改善箇所説明図

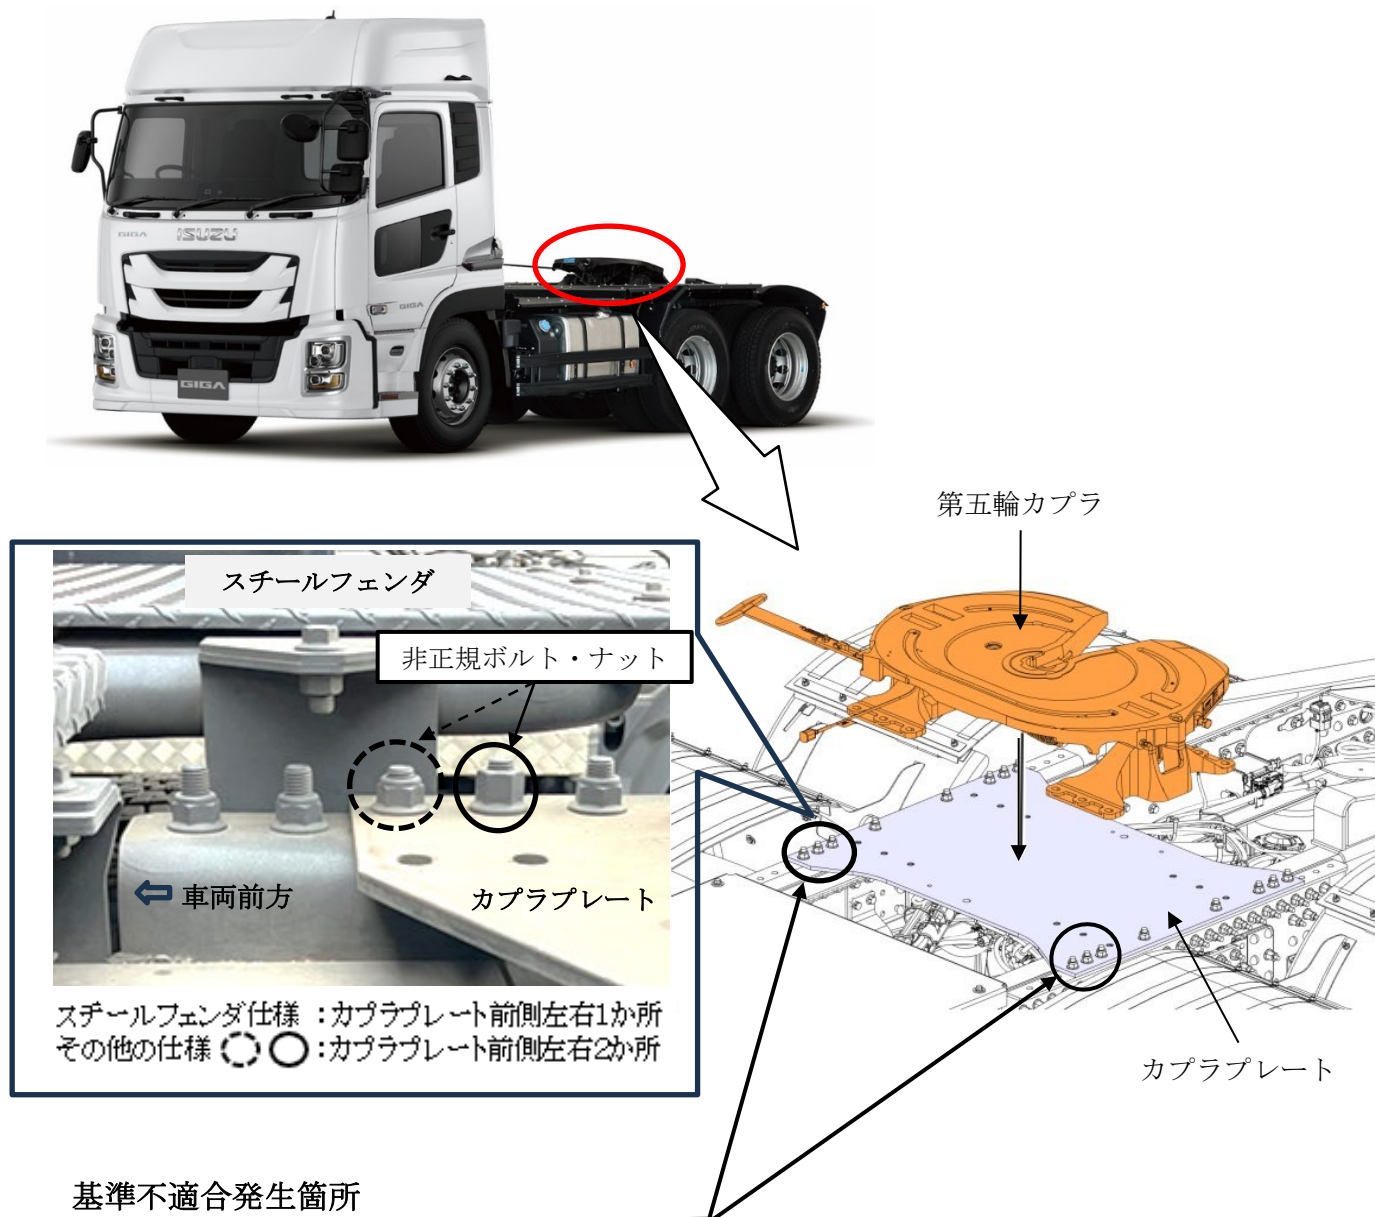
基準不適合発生箇所

重量物輸送用トラクタにおいて、第五輪カプラを載せるカプラプレートの取付け工程が不適切なため、当該プレートの左右前側が非正規のボルト・ナットで締結されているものがある。そのため、そのままの状態で使用を続けると、ボルト・ナットが緩み、最悪の場合、走行中に脱落し、他の交通の妨げとなるおそれがある。

改善の内容

全車両、第五輪カプラプレートの左右前側（最大4か所）のボルト・ナットを正規品に交換する。

注 : は交換する部品を示す。

識別 : ロックナットに黄色ペイントを塗布する。
